Illustrerad komponentlista – IPL-uppdatering

536LiP4, 536LiPT5 och 536LiPX

Beskrivning av ändring

Referens 1

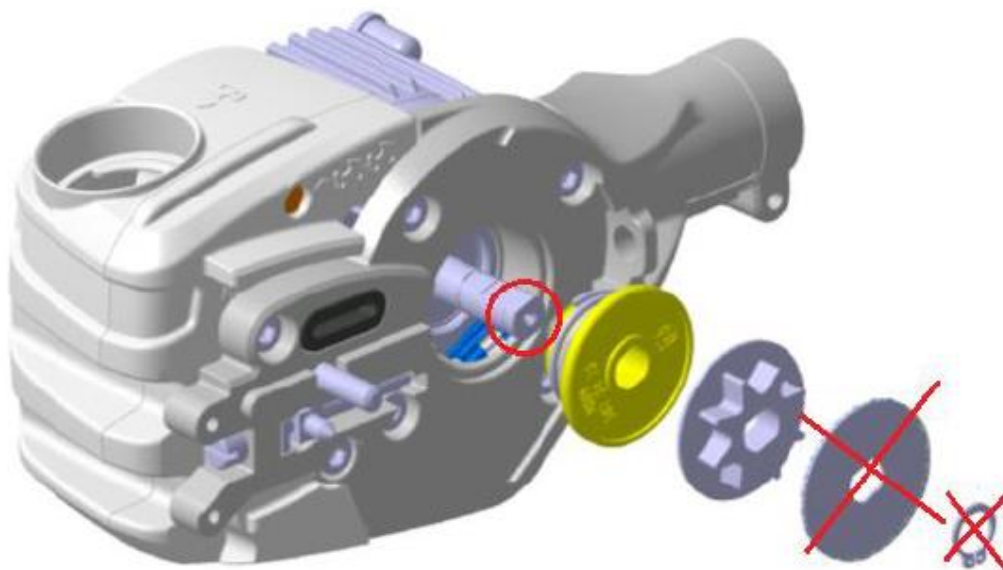
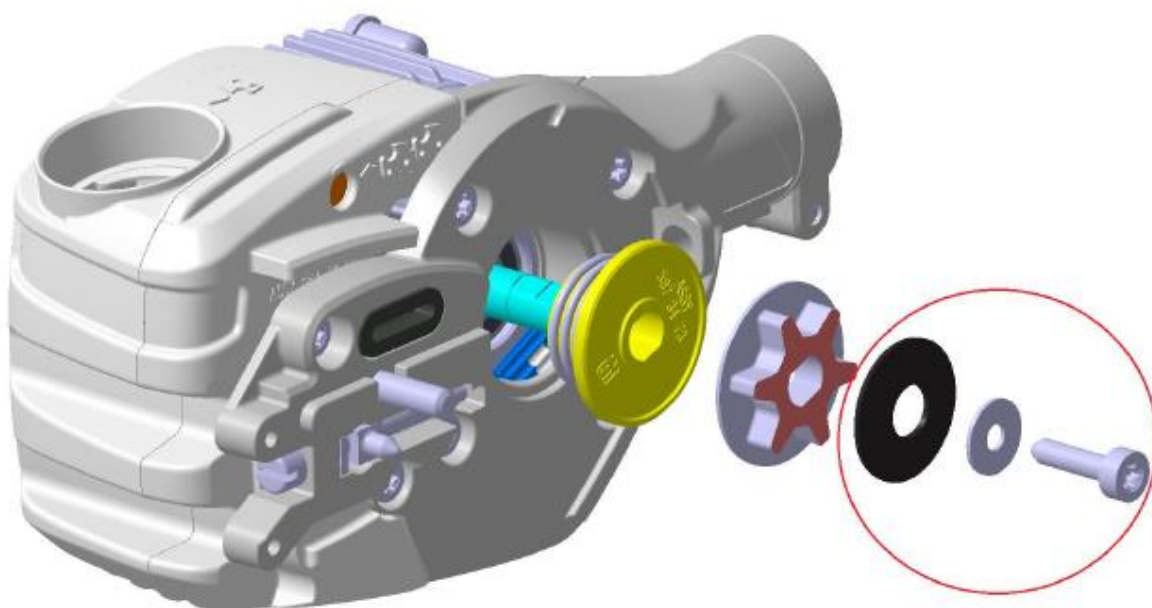
Motorenheten 587 69 08-01 har ersatts av motorenhetssatsen 546 70 36-01 med motorenhet (529 65 38-01), skivfjäder (597 67 01-01), bricka (503 23 00-35) och skruv (503 21 53-20) (se referens 1 på sidan 2).

Motor assy is replaced with a new motor assy that has an internal threaded hole in the shaft.
The washer and circlip are replaced by a disc spring, washer and screw.
The screw must be tightened with 7-8 Nm and the spur sprocket must be held / fixed to enable that.

Referens 2 för identifiering av klippsystemet 529 53 71-01.

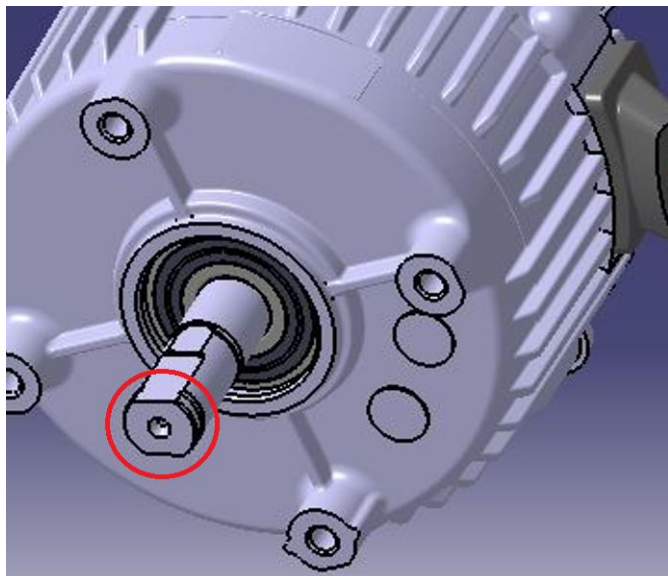
Det gamla klippsystemet 529 53 71-01 (motoraxel utan skruvhål) är **endast** kompatibelt med låsringen 735 31 12-00 och brickan 577 27 15-01. Det gamla klippsystemet innehåller motorn 587 69 08-01.

Det nya klippsystemet 529 53 71-01 (motoraxel med skruvhål, se nedan) är **endast** kompatibelt med skivfjädern 597 67 01-01, brickan 503 23 00-35 och skruven 503 21 53-20. Det här nya klippsystemet innehåller motorn 529 65 38-01.
